## КАЛИБРЫ ДЛЯ ЗАМКОВОЙ РЕЗЬБЫ

ГОСТ  
8867—89МКС 17.040.30  
ОКП 39 3172

Изменение № 2 ГОСТ 8867—89 Калибры для замковой резьбы. Виды. Основные размеры и допуски

Черт. 1

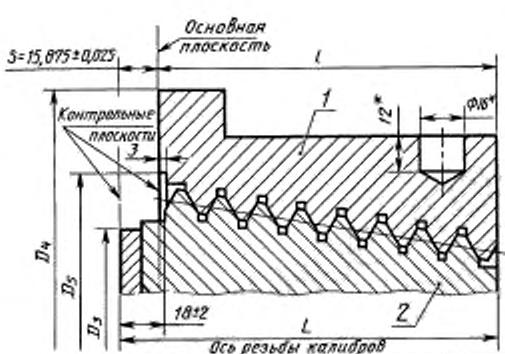
чертеж 1. Заменить слова: «Контрольные плоскости» на «Измерительные плоскости»;

Черт. 2

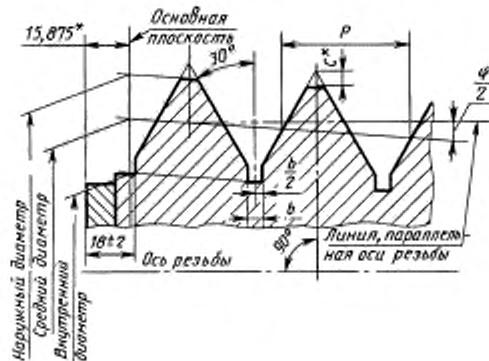
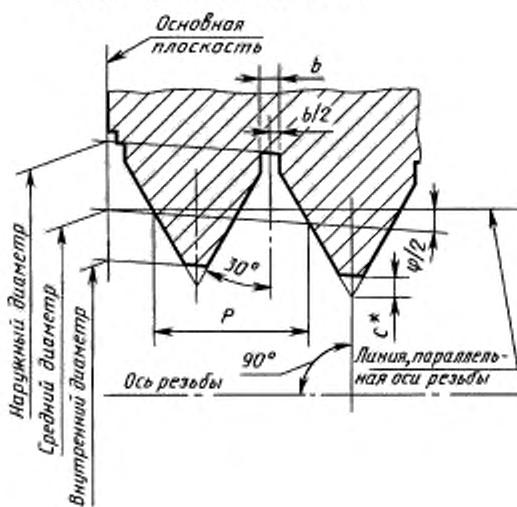
чертеж 2. Заменить обозначение:  $\phi/2$  на  $\phi$  (2 раза);

Черт. 4

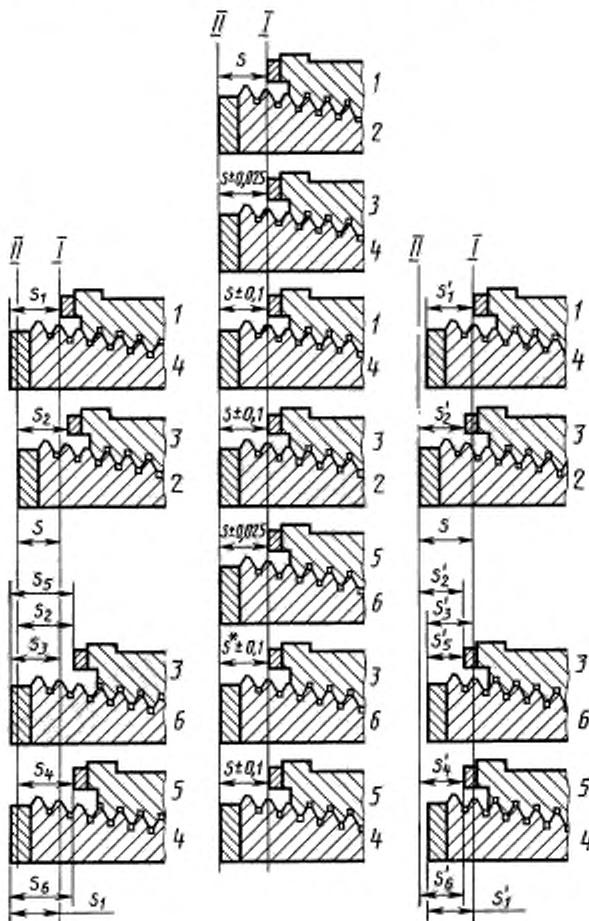
Приложение 2. Чертеж 4. Номинальные натяги образцовых калибров 1 и 2. Заменить обозначение: S на  $S \pm 0,025$ ;

поясняющие данные. Заменить слова: «// — контрольная плоскость» на «// — измерительная плоскость».
